MODIFIKATION DES ELEKTRONISCHEN ZAEHLERS AUF DEN NEUESTEN STAND

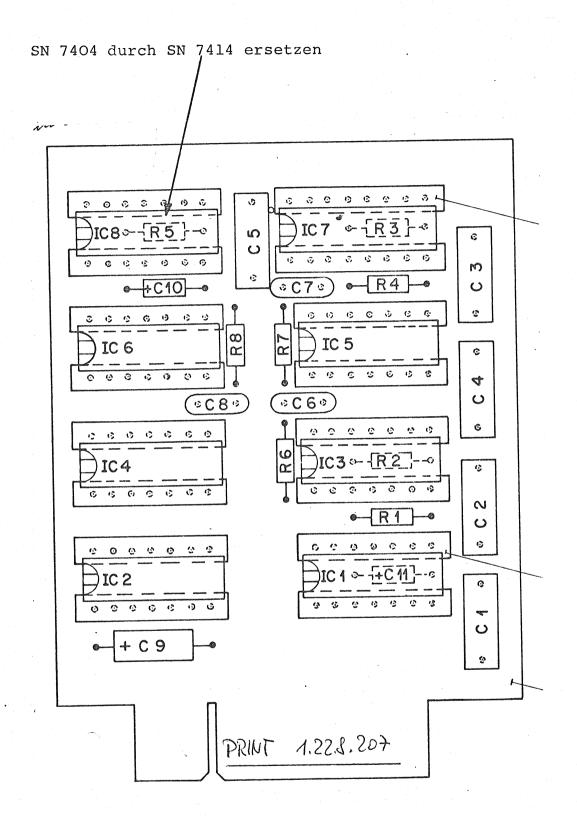
Um eine gelegentliche Doppelzählung zu verhindern, wird IC 8 auf Print 1.228.207 durch den Typ SN 7414 ersetzt. Dieser IC besitzt eine Schmitt-Trigger Eingangsstufe und gewährt somit ein sauberes Schalten. Zusätzlich zum IC-Wechsel wird auf dem Basisprint 1.228.209 ein 1 µF Kondensator, wie auf beigelegter Zeichnung aufgeführt, angebracht.

$1\ \mu F$ Kondensator einlöten solange Print 1.228.207 Verwendung findet.

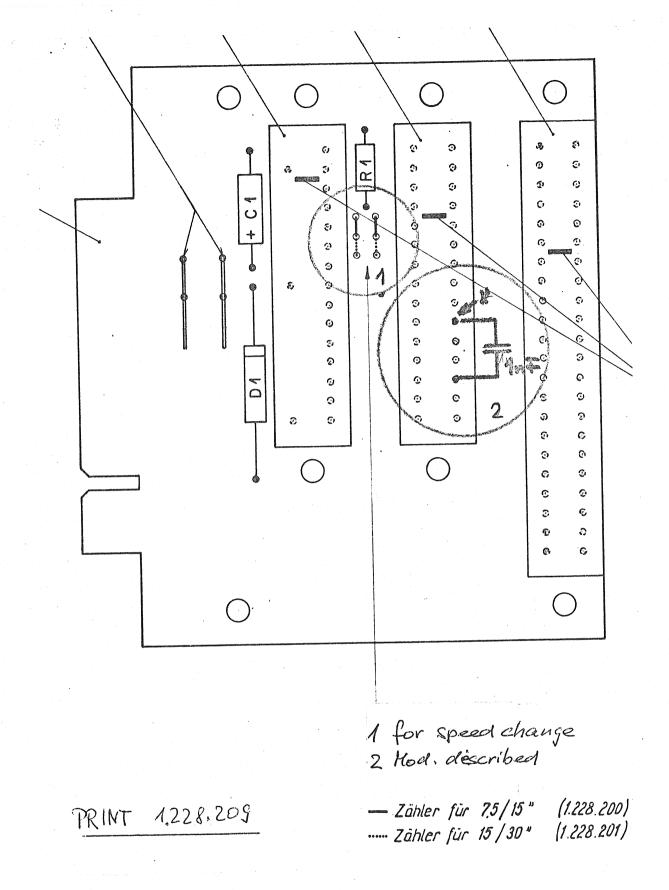
Sollte es vorkommen, dass beim Drücken der Taste STOP der Zähler auf 00.00 springt, so ist zu empfehlen, auf Print 1.228.208 Kondensator C 14 zu entfernen, sodass die Basis von Q 1 fest mit Masse verbunden bleibt.

Durch die Stillegung von Q 1 muss allerdings in Kauf genommen werden, dass beim Anschalten der Maschine ans Netz, der Zähler nicht auf 00.00 zu stehen kommt, sondern eine beliebige Position einnimmt. Er muss deshalb durch Drücken des O-Knopfes auf 00.00 gestellt werden.
